**Concertation portant sur la mise en œuvre de l'AGW du 10.11.2016 relatif
à l'analyse coût-bénéfice et aux modalités de calcul et de mise en œuvre
de la compensation financière**

Réunion du 8 novembre 2017 à 9h00 - Compte-rendu

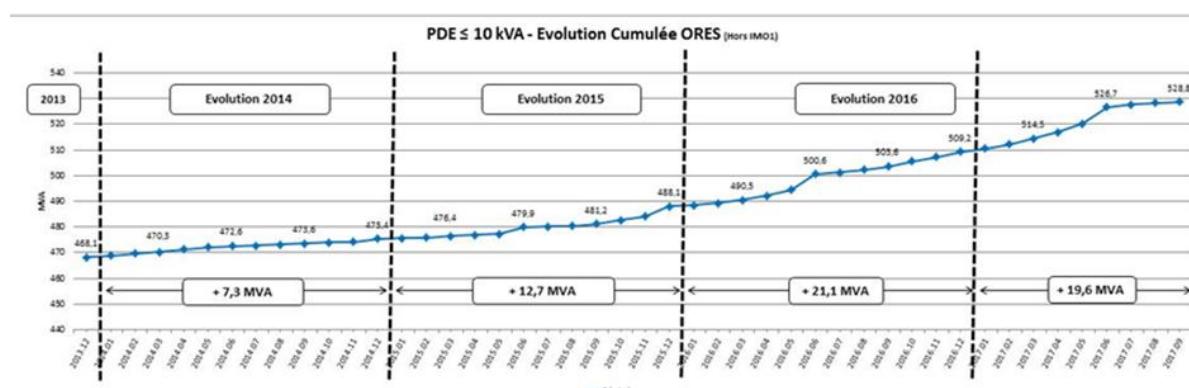
- Comment a été déterminée la marge de progression de 20 % pour les productions photovoltaïques résidentielles (en kW) ?

La figure suivante montre le taux de progression du parc photovoltaïque observé sur le réseau ORES sur la période [2014-2017]. Sur cette période, le taux de croissance est proche de 13 % sur moins de 4 années, soit un taux de progression annuel proche de 3,2 %. Or, Synergrid rappelle que l'objectif de ce paramètre est de se faire une opinion du parc existant jusqu'au terme de la durée de vie de l'installation de production (\pm 20 ans en fonction de la filière de production).

En clair, selon Synergrid, si la croissance observée actuellement, qui intègre l'historique actuel du plan Qualiwatt, se confirmait, le paramètre de 20 % (sur 20 ans) fournirait une vision relativement pessimiste de la croissance du photovoltaïque résidentiel en Région wallonne.

La CWaPE prend bonne note de cette argumentation et relève toutefois que :

- durant les premières années de vie du site de production, le taux de disponibilité associé à la capacité flexible devrait être largement supérieur à celui annoncé dans le contrat de raccordement ;
- cette argumentation, quoique pertinente, n'intègre pas l'évolution du profil de consommation du secteur résidentiel qui devrait pondérer l'effet de la croissance attendue du photovoltaïque résidentiel.
